一、 舊社排水(第二期) 改善及橋梁改建工程併辦土石標售 (一工區二工區)

2.1 工程介紹

表 62 舊社排水(第二期)改善及橋梁改建工程併辦土石標售（一工區二工區）
工程友善措施溝通回應表

圖 61 舊社第二期生物通道設計圖一工區(一)、(二)

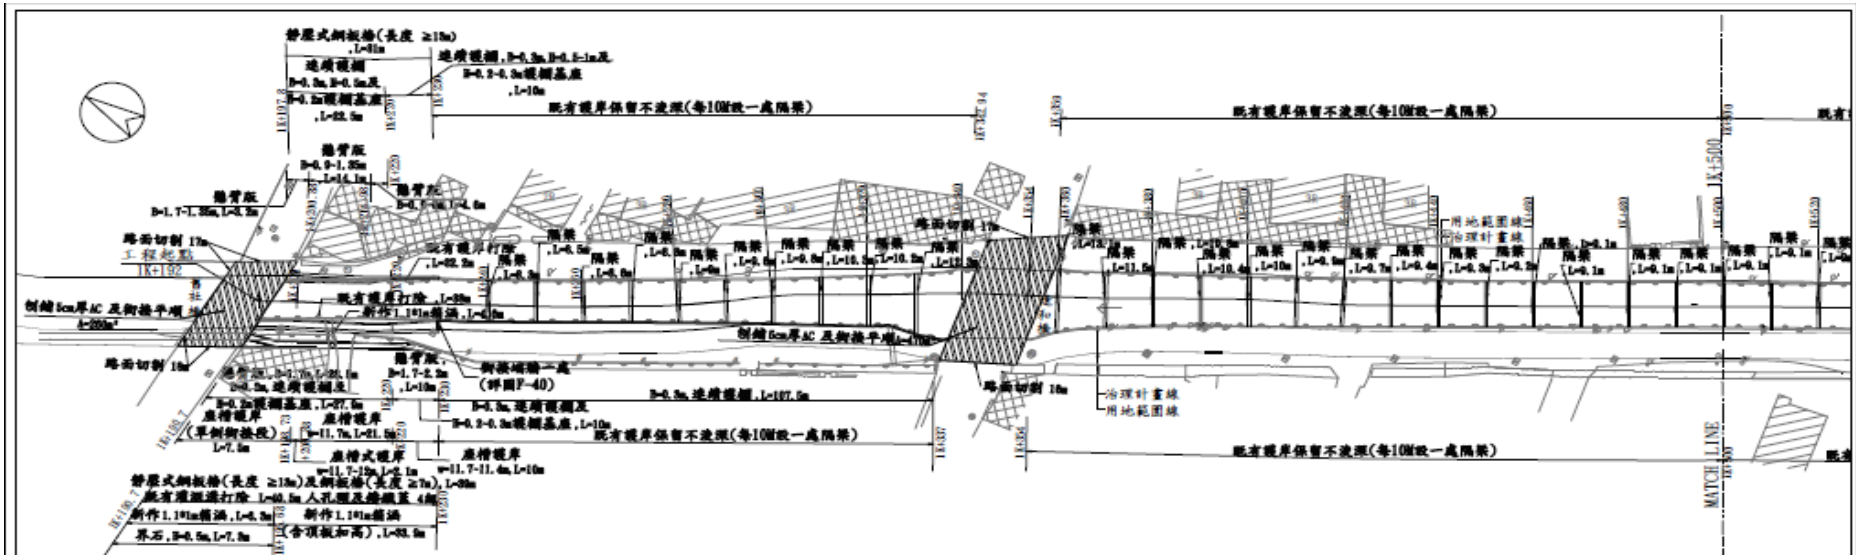
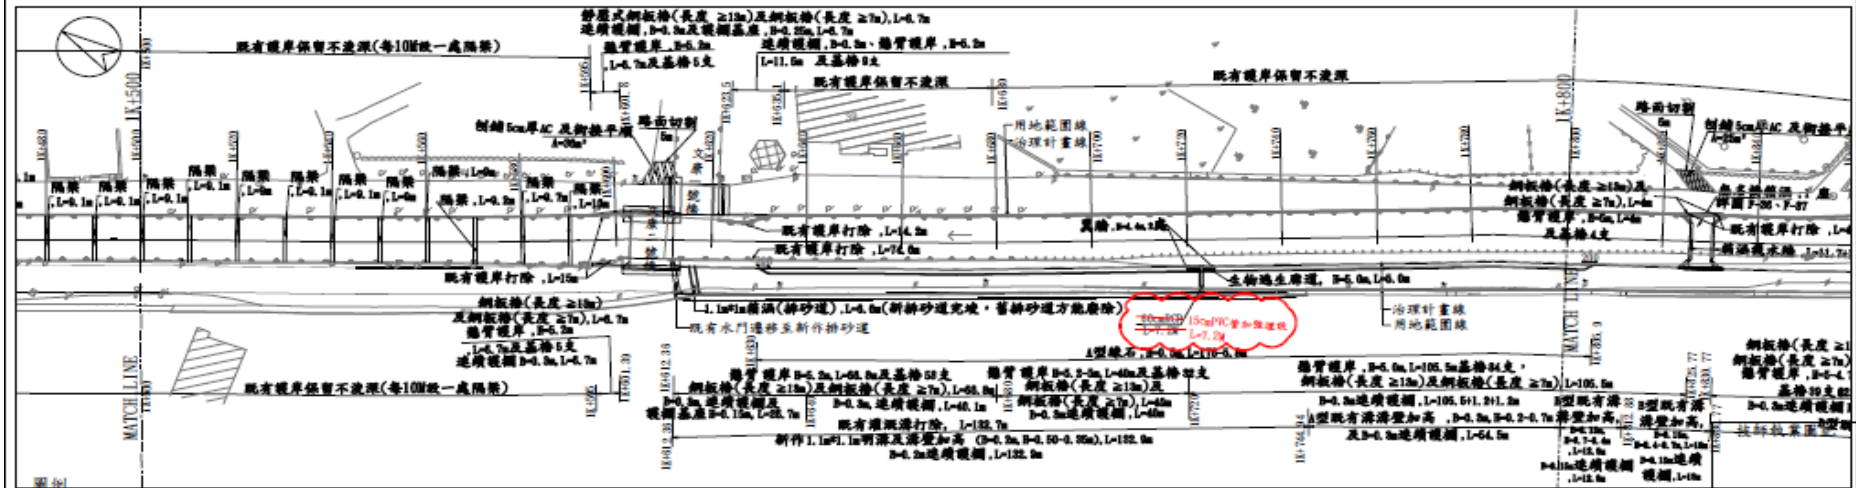
本計畫於 111 年 5 月 20 日進行喬木現勘方案探討會議，111 年 7 月 26 日、111 年 7 月 30 日、111 年 8 月 3 日、111 年 8 月 10 日、111 年 8 月 26 日、111 年 10 月 18 日，如表 61；細部設計生物通道原方案三處改為六處之設計位置探討，討論意見與設計修正說明如表 61、圖 61 所示。
